Wyjaśnienia do karty informacyjnej przedsięwzięcia

Z uwagi na moc planowanej elektrowni fotowoltaicznej około 150 MW, powierzchnia określona w punkcie 2.3. karty informacyjnej przedsięwzięcia w odniesieniu do słupów konstrukcji wsporczej dla montażu paneli fotowoltaicznych o mocy 1 MW, łącznie zajmą powierzchnie do 40 m² (dla 50 MW wyniesie do 6000 m²).

Załącznik 1

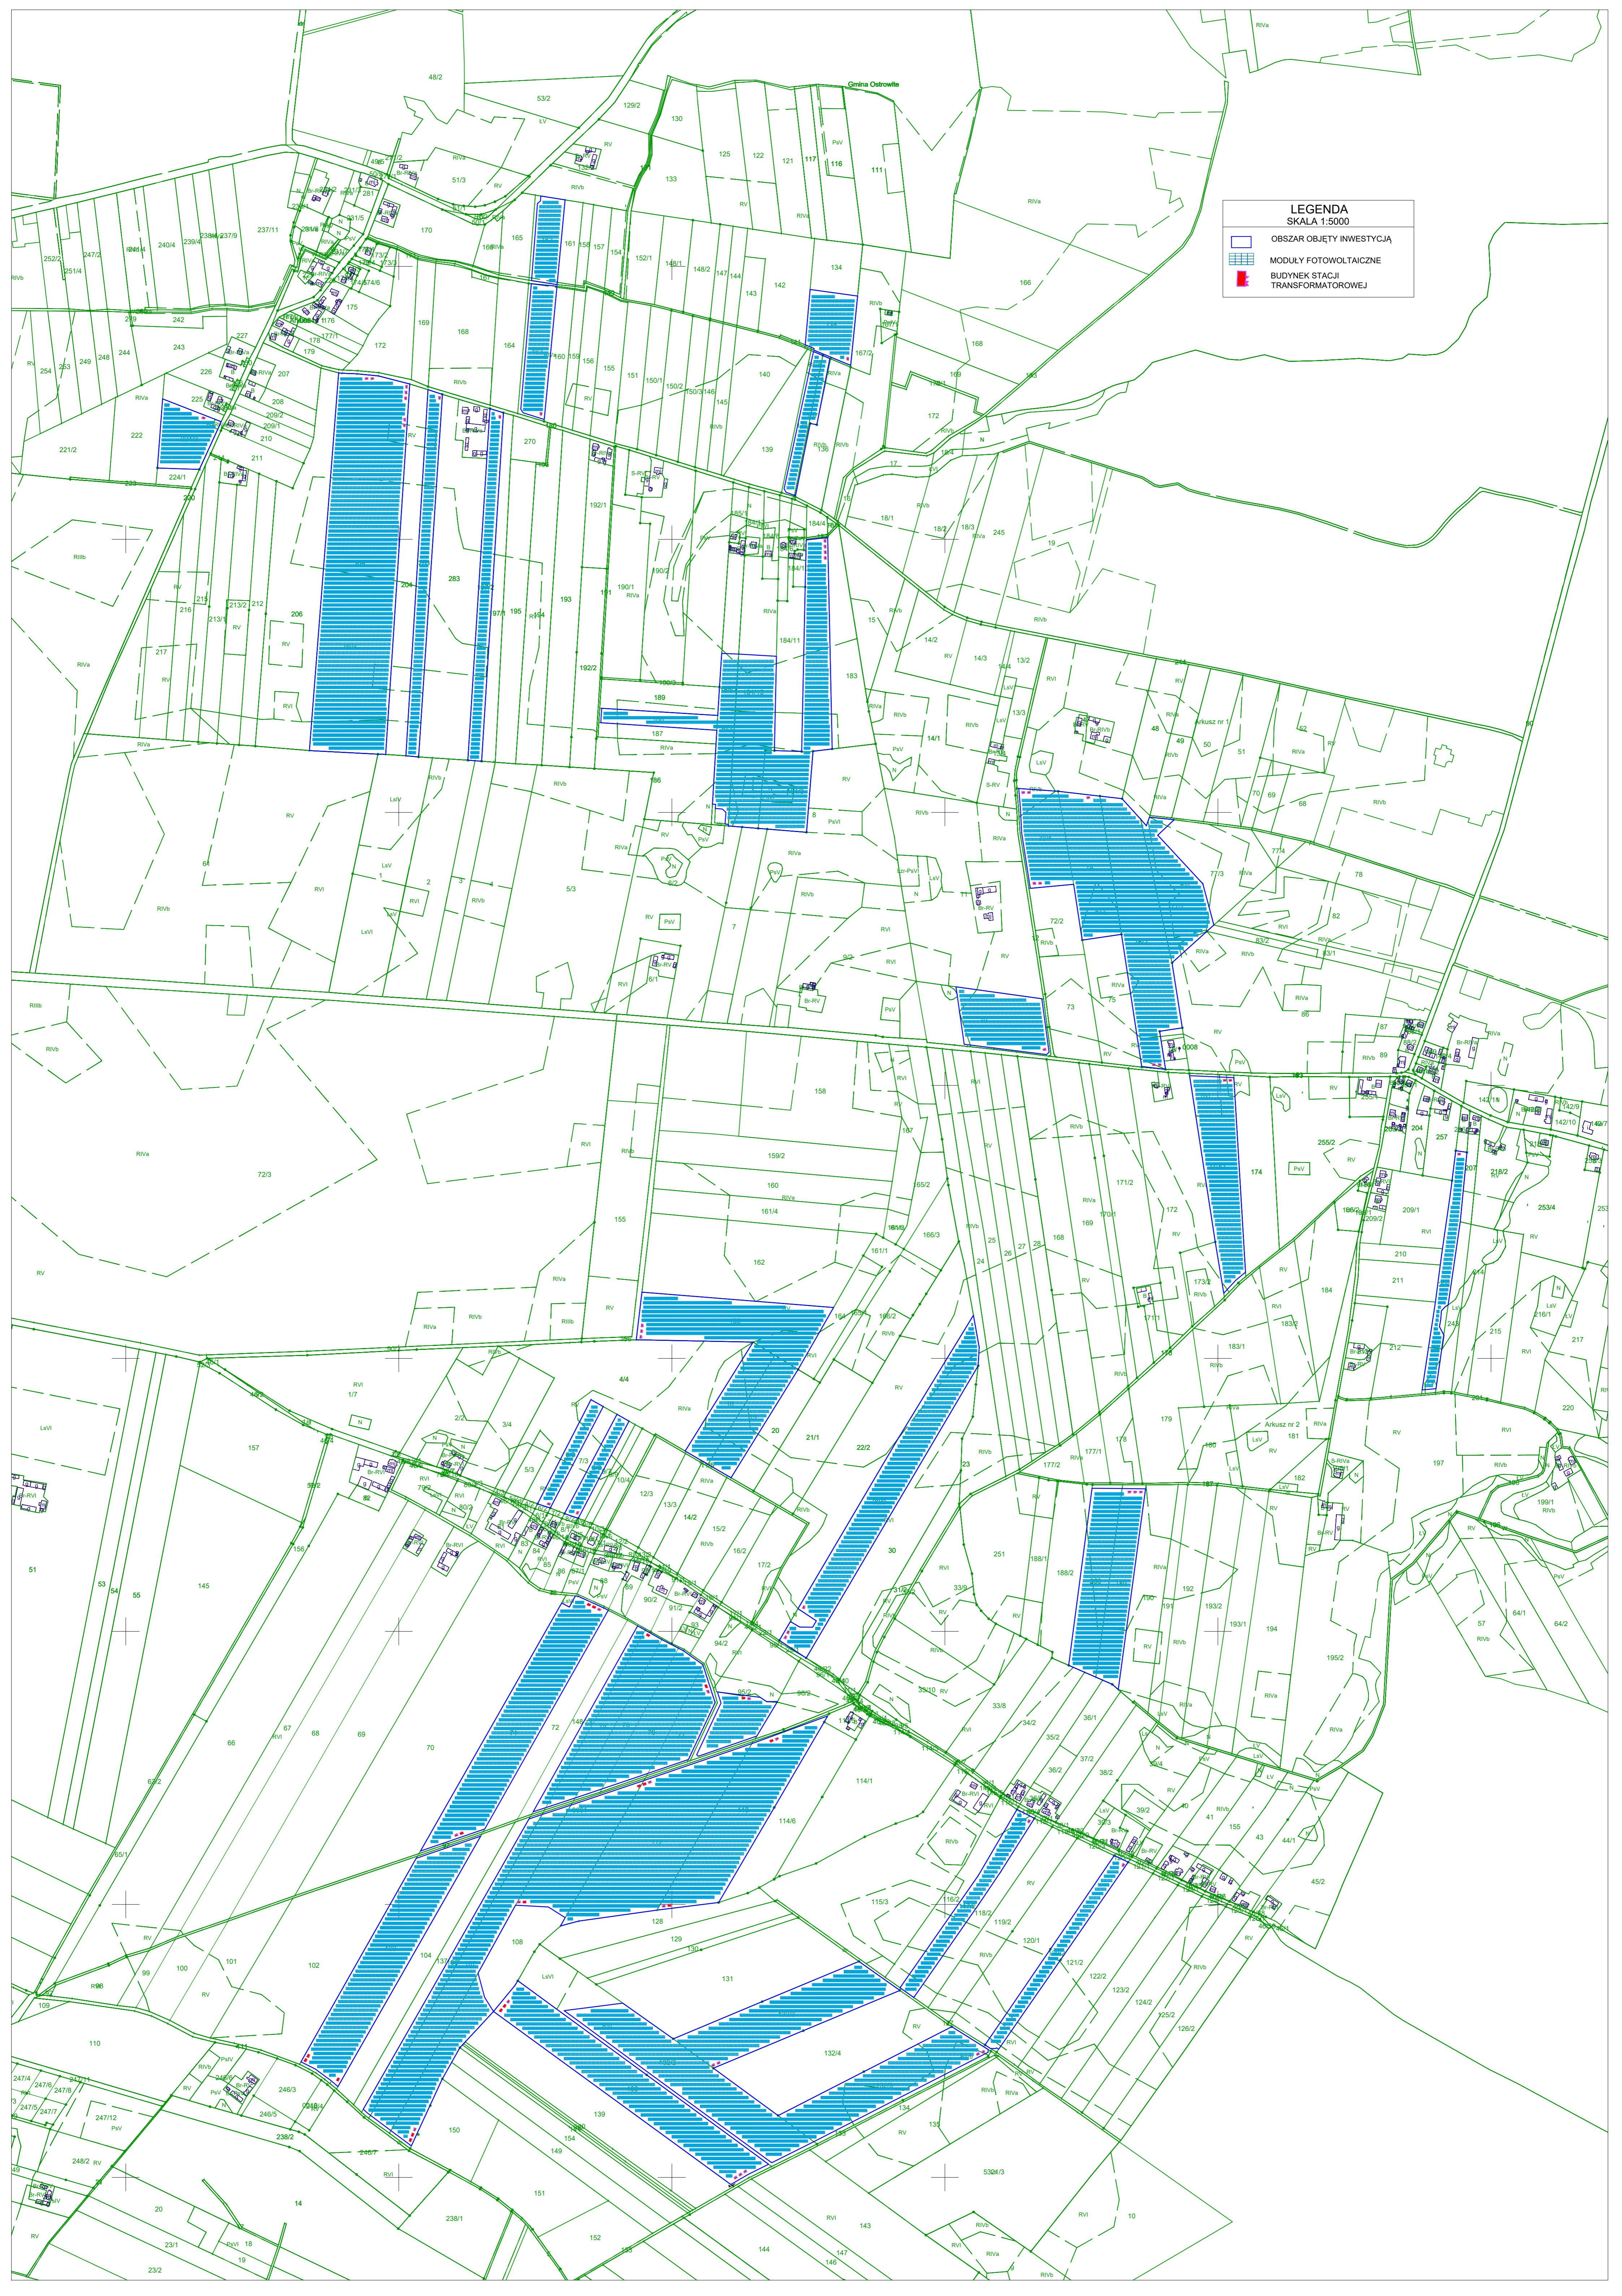
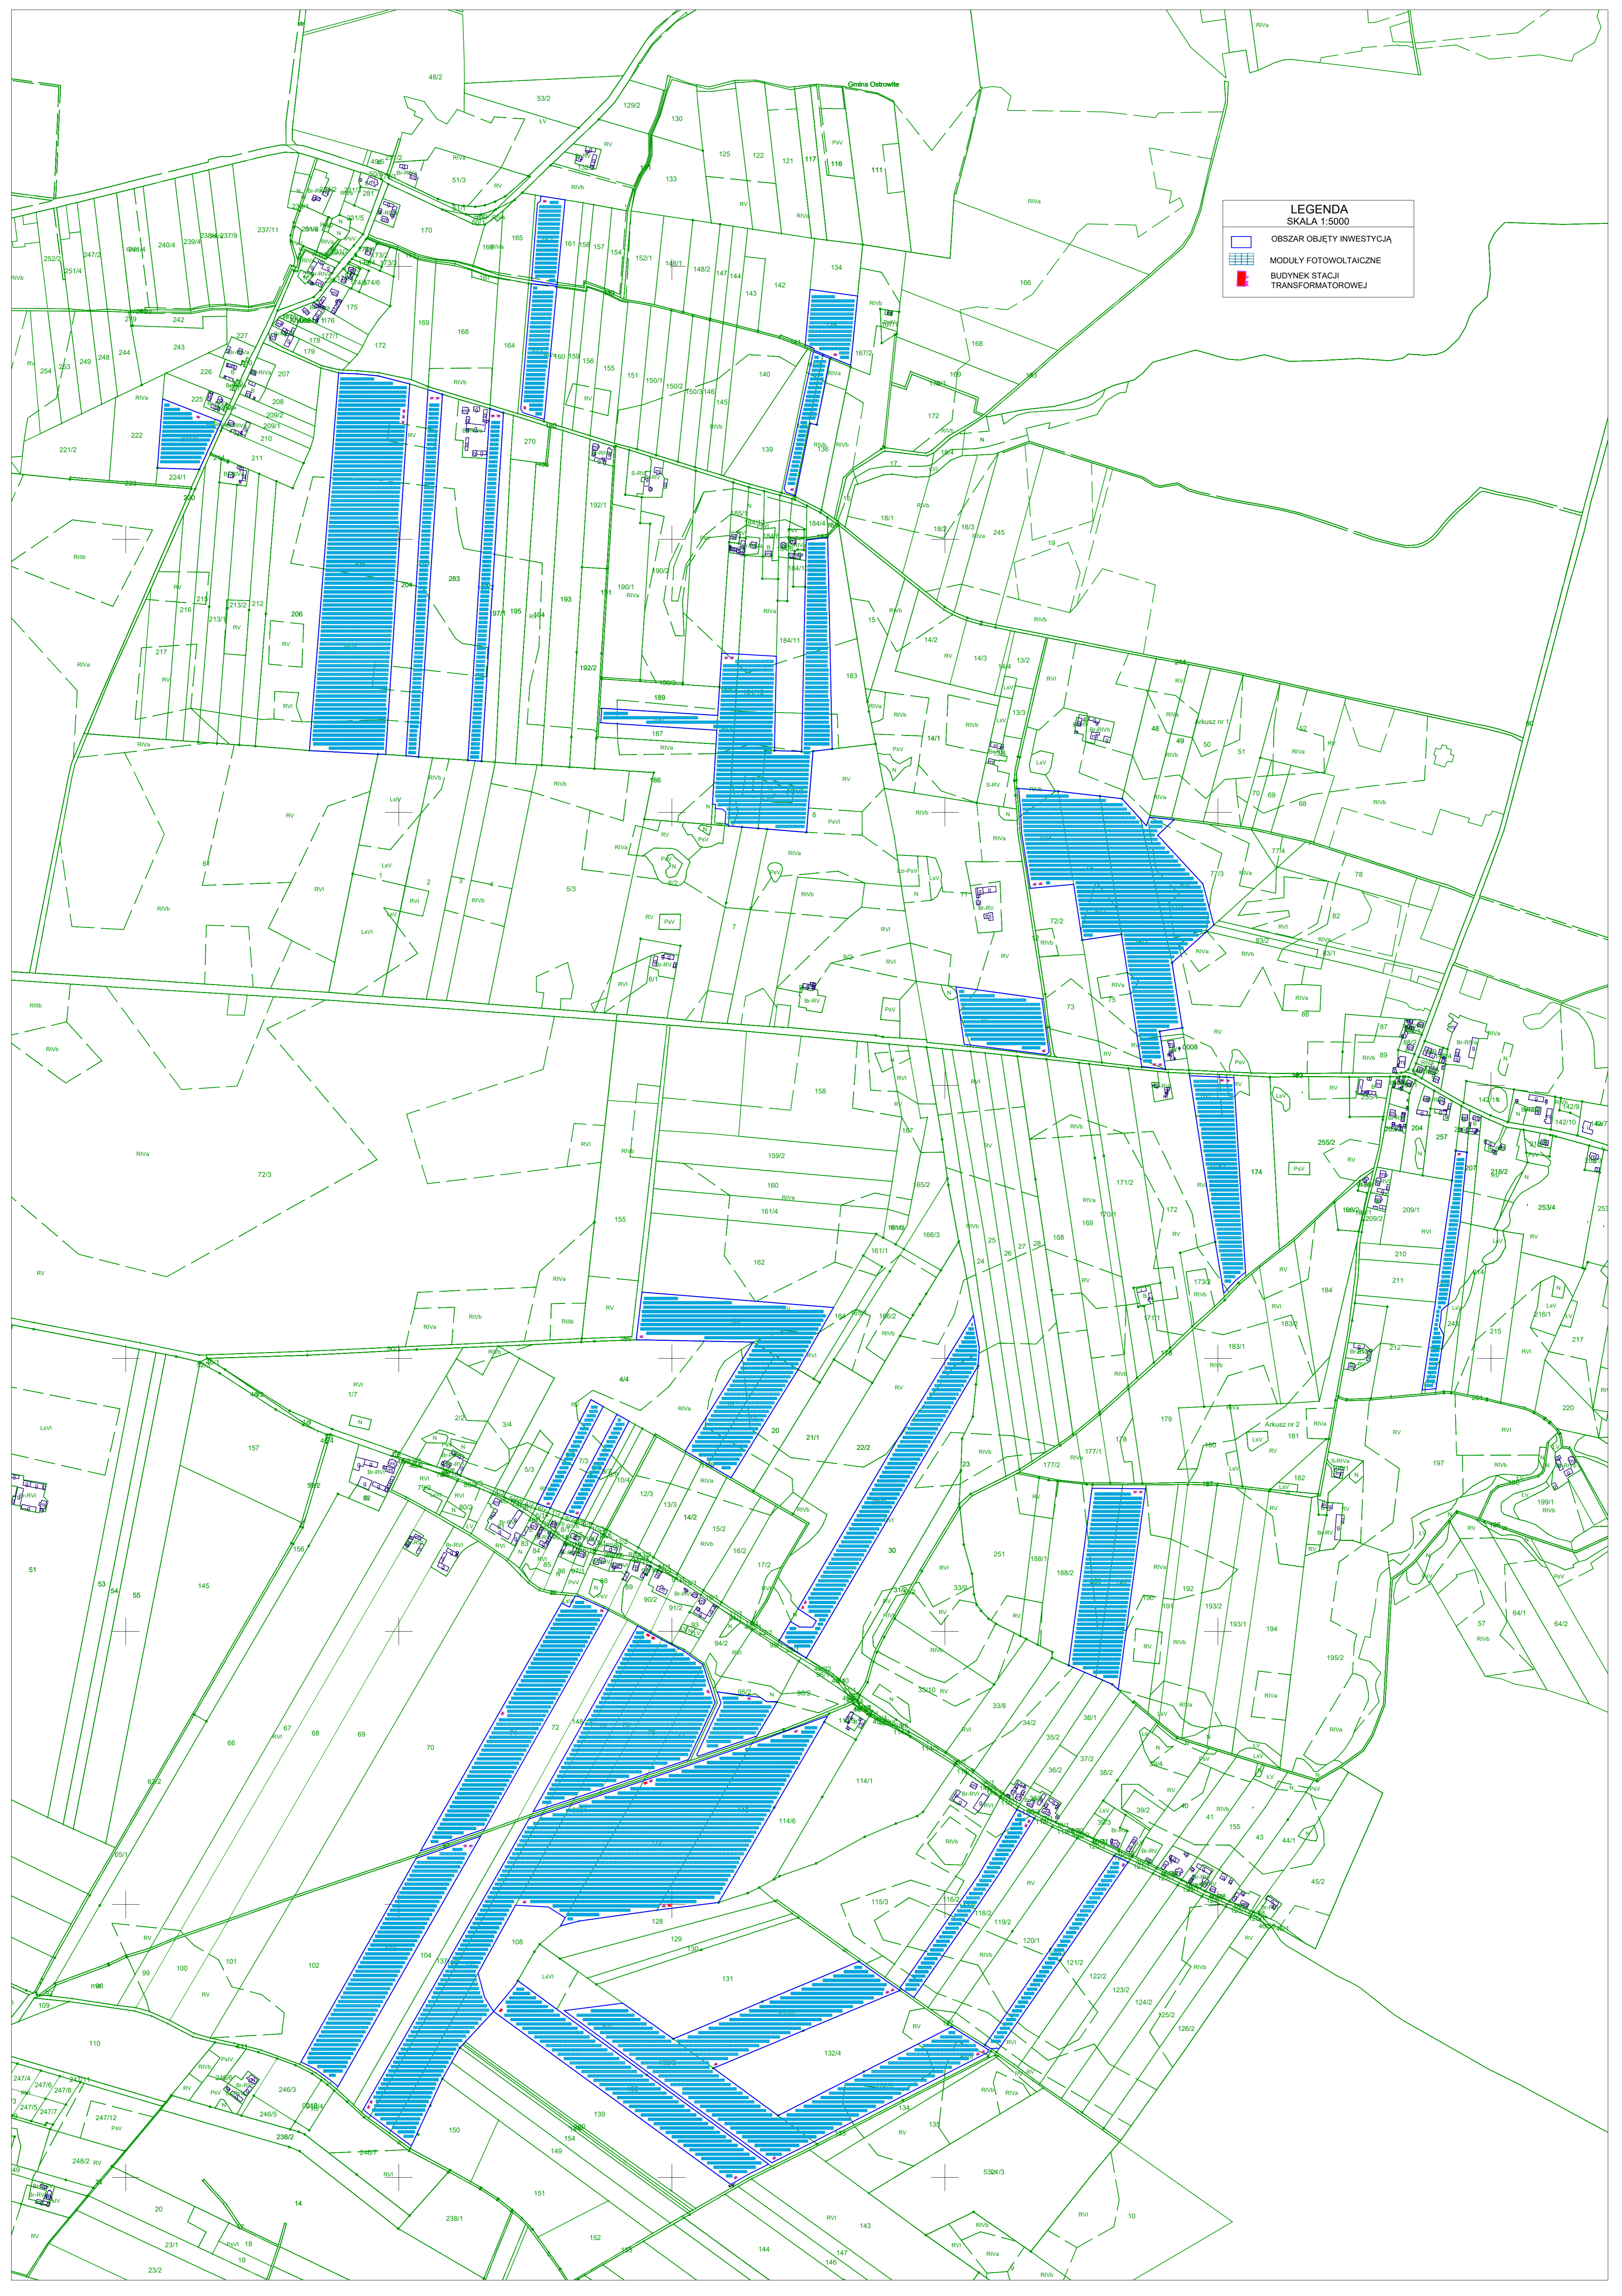
2. *Proszę o przedstawienie czytelnego załącznika graficznego wraz z legendą przedstawiającego rozmieszczenie poszczególnych elementów infrastruktury planowanych w ramach przedmiotowego przedsięwzięcia, tj. paneli fotowoltaicznych, stacji transformatorowych itd.*

Niemniej, czyniąc zadość wezwaniu Wójta Gminy Ostrowite, przedstawiamy załączniki graficzne, zarówno rozproszony jak i centralny system rozmieszczenia inwerterów, wraz z legendą obrazujące przykładowe rozmieszczenie poszczególnych elementów infrastruktury planowanych w ramach przedmiotowego przedsięwzięcia.

Rys. 1. Usytuowanie zidentyfikowanych źródeł hałasu na terenie planowanego przedsięwzięcia – wariant 1 (położenie transformatorów lub zespołów transformatorów wprowadzone do programu Leq Professional)

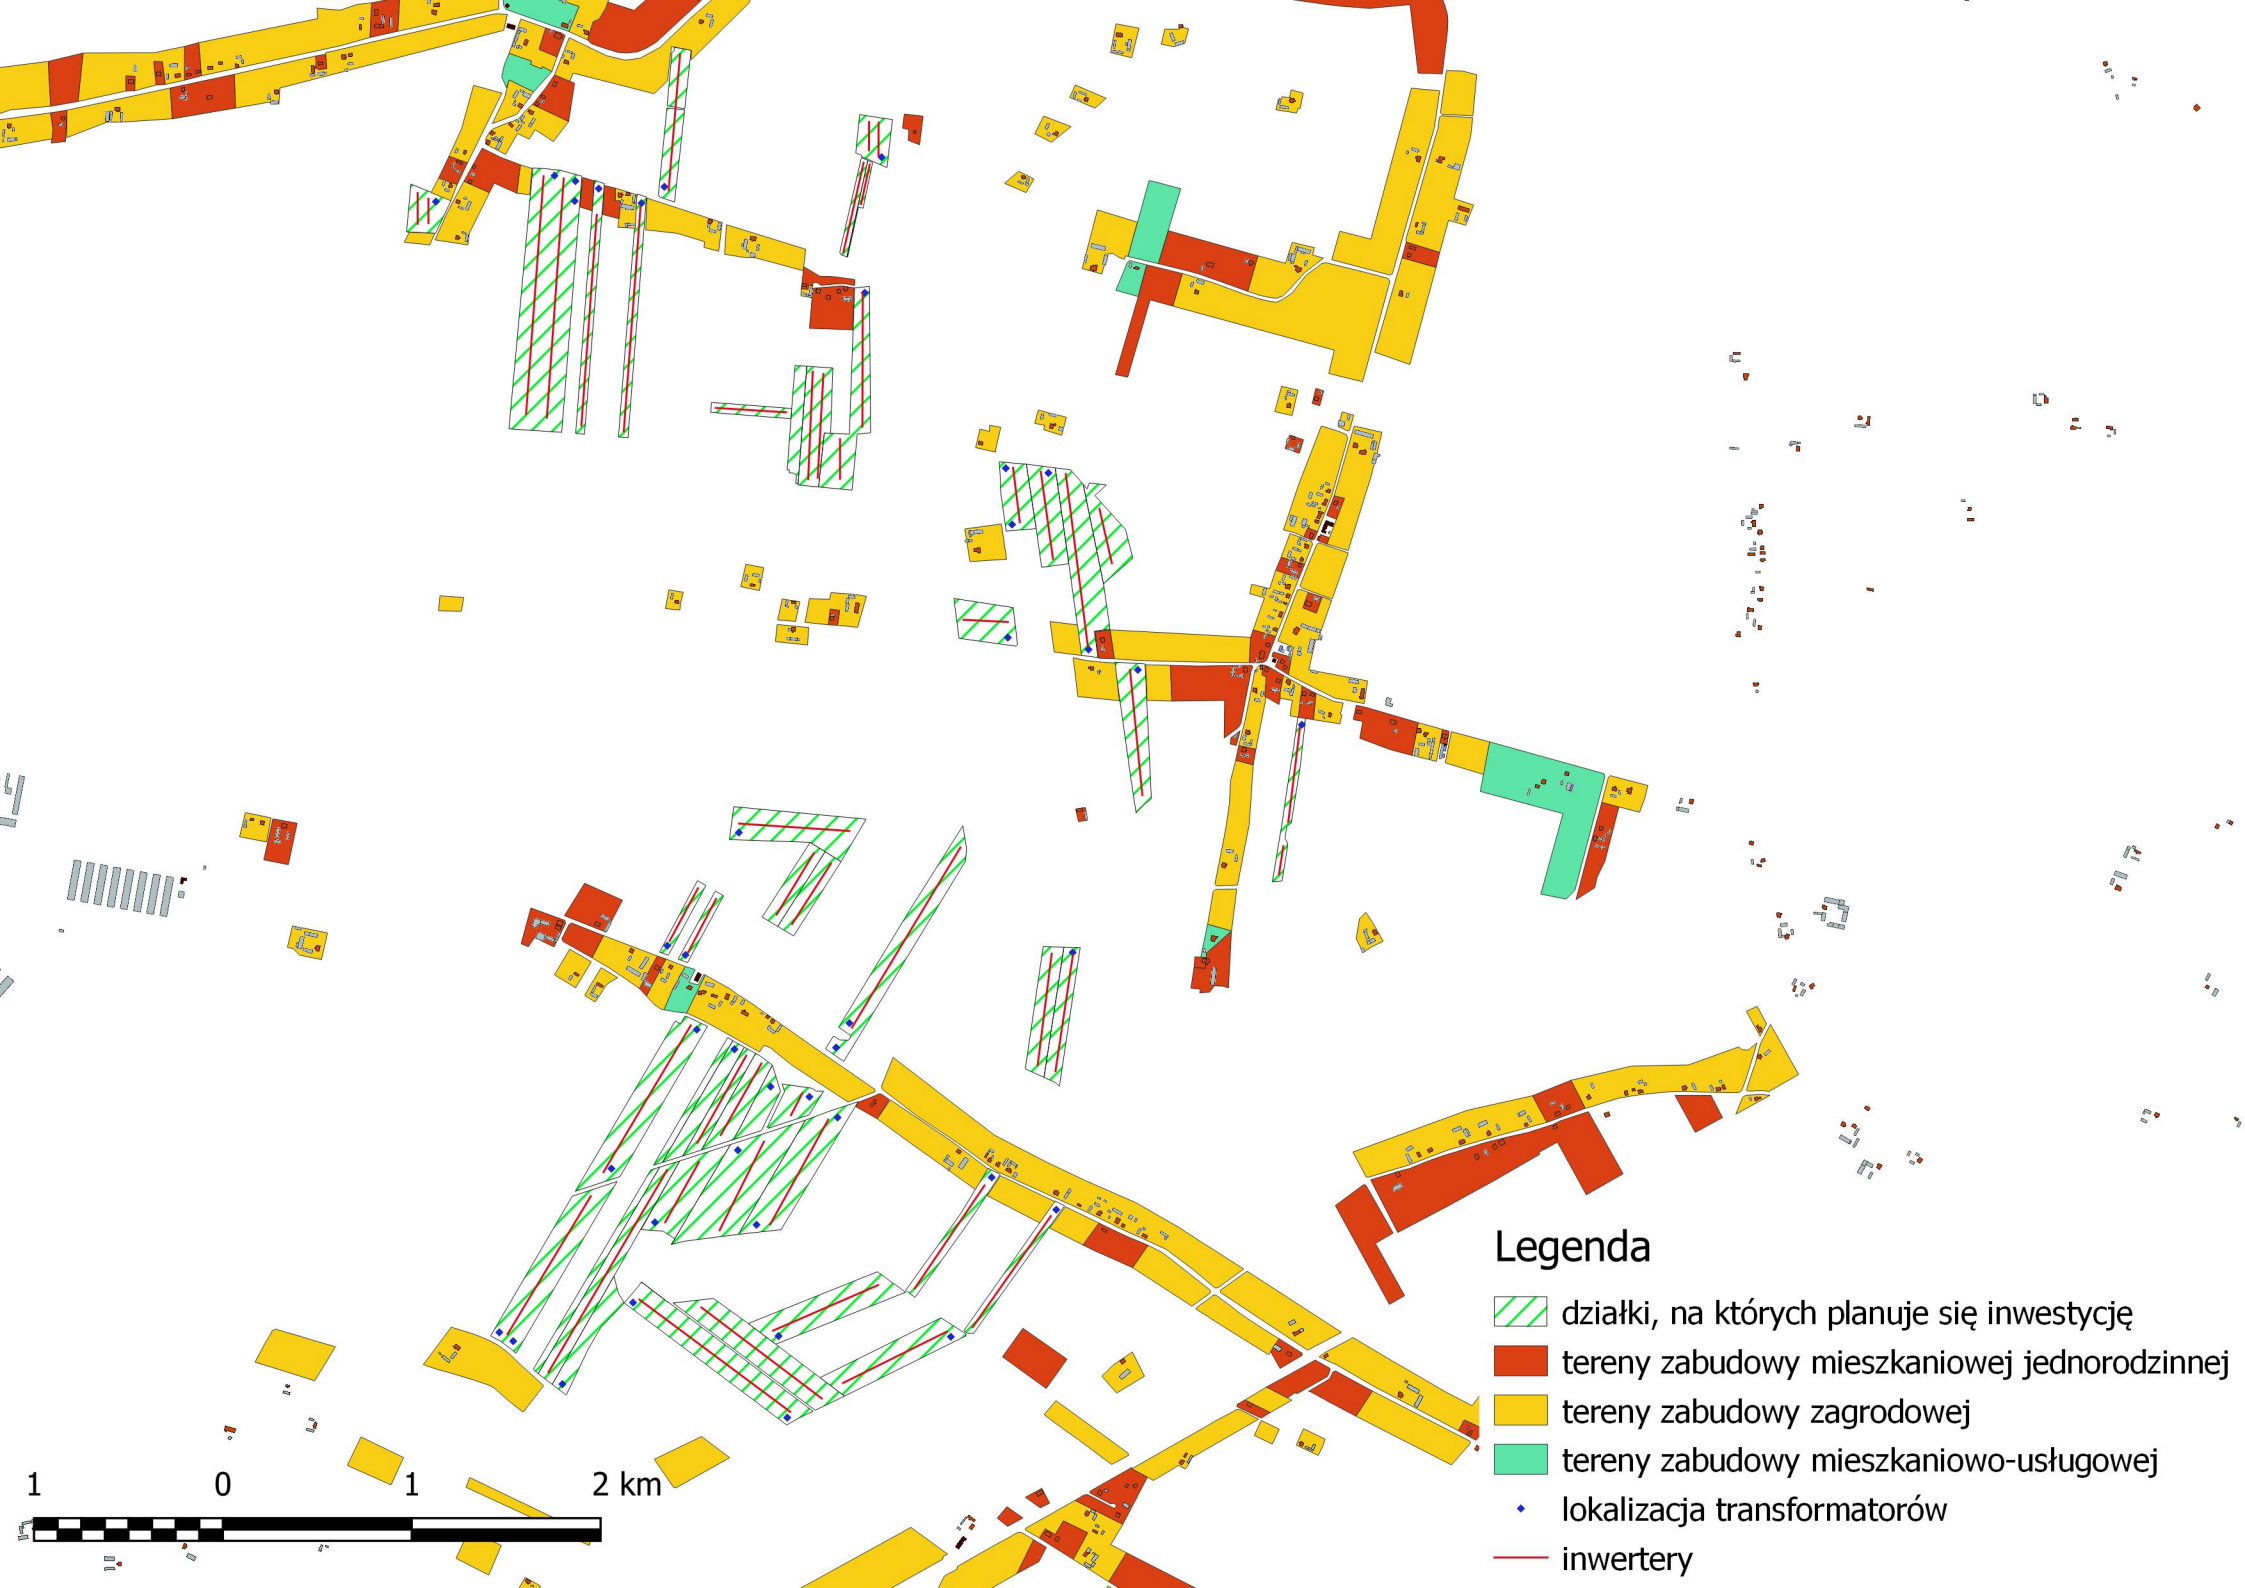
4. *Proszę określić liczbę stacji transformatorowych oraz ich lokalizację względem najbliższych terenów objętych ochroną akustyczną określonych w rozporządzeniu Ministra Środowiska z dnia 14 czerwca 2007 r. w sprawie dopuszczalnych poziomów hałasu w środowisku (Dz. U. z 2014 r., poz. 112). Zwracam uwagę, że najbliższe tereny chronione akustycznie znajdują się w bezpośrednim sąsiedztwie planowanego przedsięwzięcia.*

Rozmieszczenie źródeł hałasu i wytypowanych punktów obserwacji hałasu na tle obszarów chronionych akustycznie przedstawia rysunek 1 (wariant 1) i rysunek 2 (wariant 2).
